奥泰磁共振系统平面布置图

四川省精神医学中心奥泰磁共振安装相关要求

根据医院场地现有情况，在安装磁共振系统之前以下方案、改建或问题还需贵院确认。

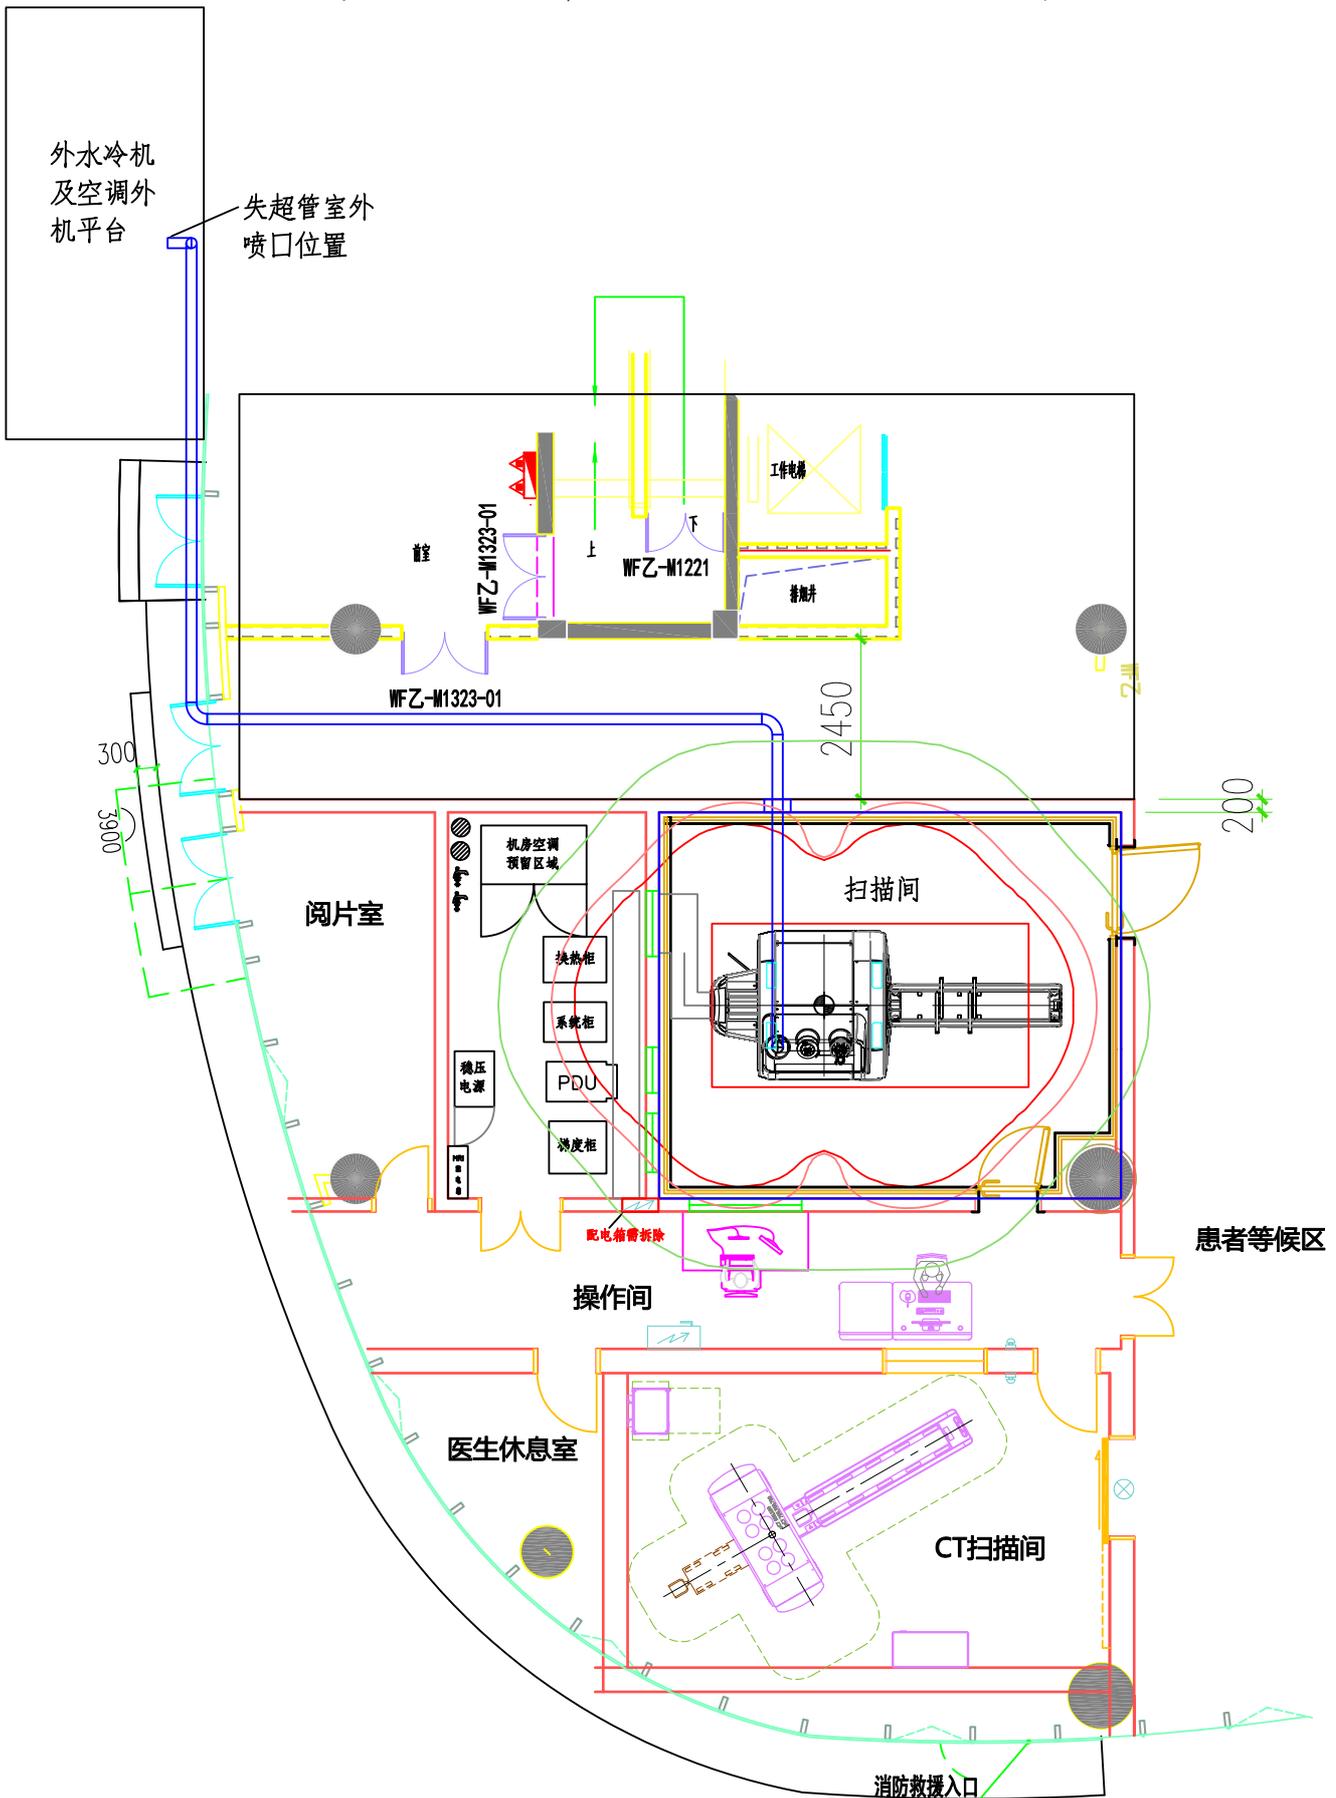
一、扫描间（磁体间）需整改项目。

1.1 扫描间内现有的风管、消防水管、烟感、喷淋、上下水管、电源线、电缆桥架、动力电缆、金属支架等需全部拆除并移走，即恢复毛坯状态。一旦消防水管或上下水管漏水将导致整个屏蔽房失效，且屏蔽房建成之后屏蔽层上方的设备无法检修；屏蔽房内的电源线、动力电缆、烟感等设备会对磁共振设备造成一定影响从而使图像质量降低。

1.2 扫描间内现有的地面高低不平，需将地面做平整处理。

1.3 扫描间地面四周墙角处需处理平整无凸起。

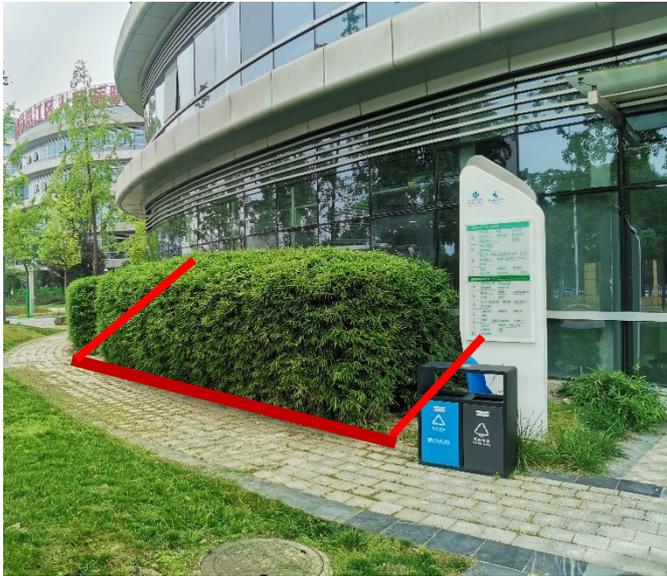
1.4 扫描间现有观察窗较小（宽 1.5 米，高 0.68 米），建议加大到宽 1.7 米，高 1 米。

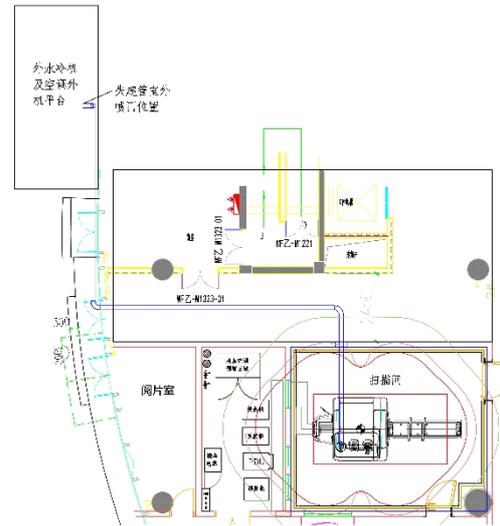
三、需在室外花台内搭建外水冷机和空调外机平台，同时在“14”号门上的玻璃幕墙上开洞，以安装水管和铜管。

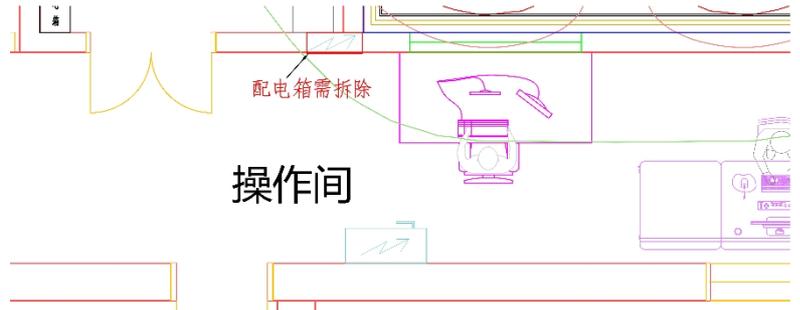
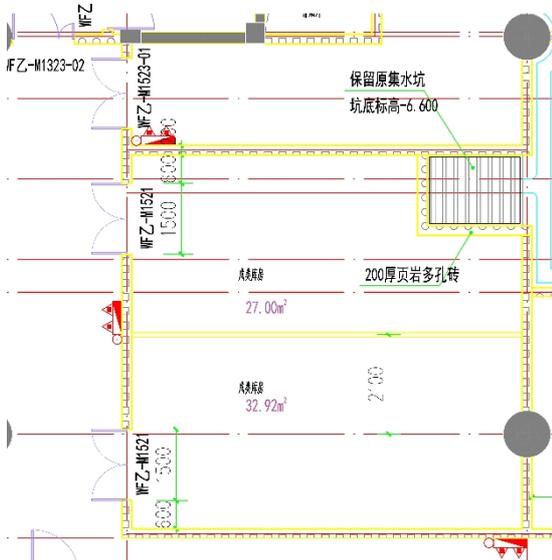
四、失超管从磁体间经过磁体间后方的走廊，通过“14”门上方再拐到外机冷机上方，失超管喷口 3 米范围内需设置受控区域防止人员进入。

八、吊装平台要求。

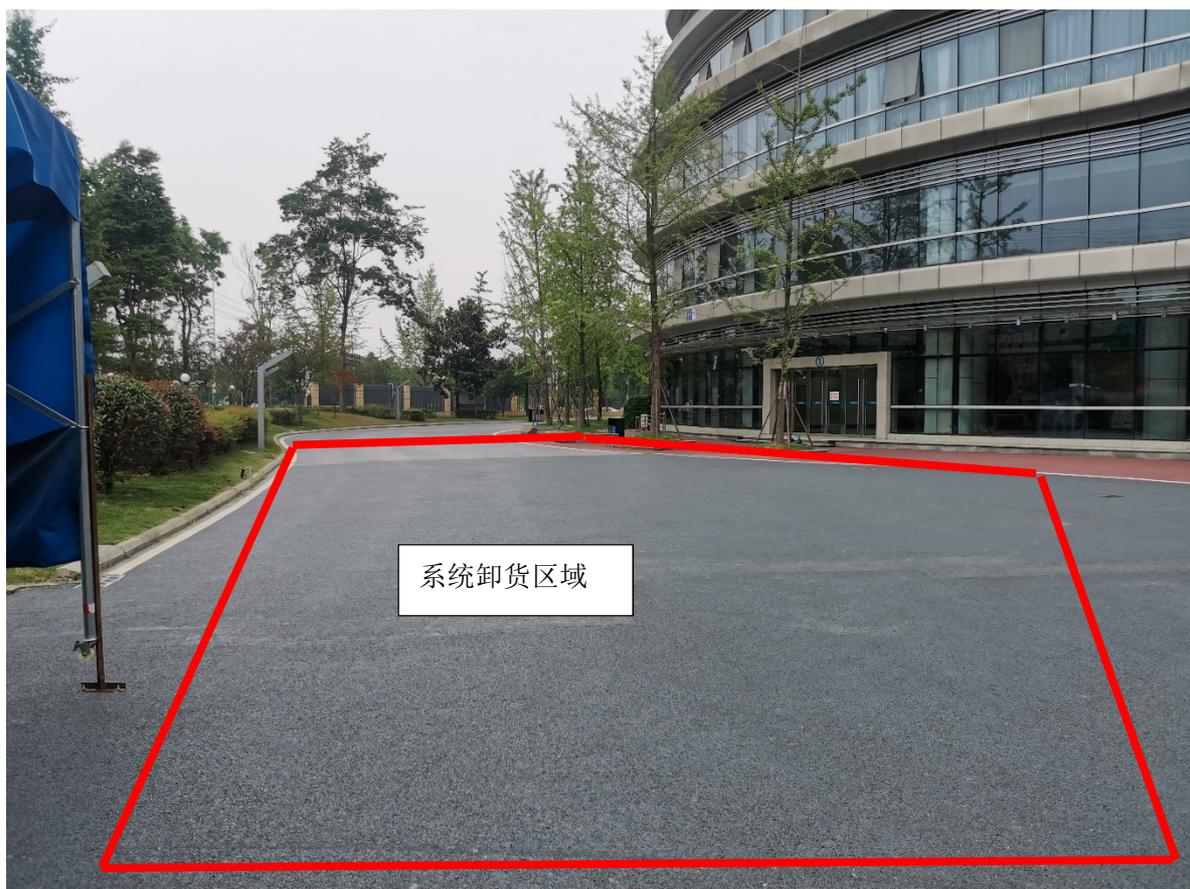
8.1 需在“1”号门外搭建磁体吊装平台，平台宽 2.6 米，长 3 米（超过门上雨檐 3 米），平台需和大厅地面平齐，且能承重 10 吨。吊装平台下方需确认是否有管道井或化粪池。

8.2 磁体平移时所经过的门洞尺寸宽 2.6 米，高 2.8 米，“1”号大门现有高度仅为 2.5 米，因此需拆除该大门，在磁体进入之后再恢复。
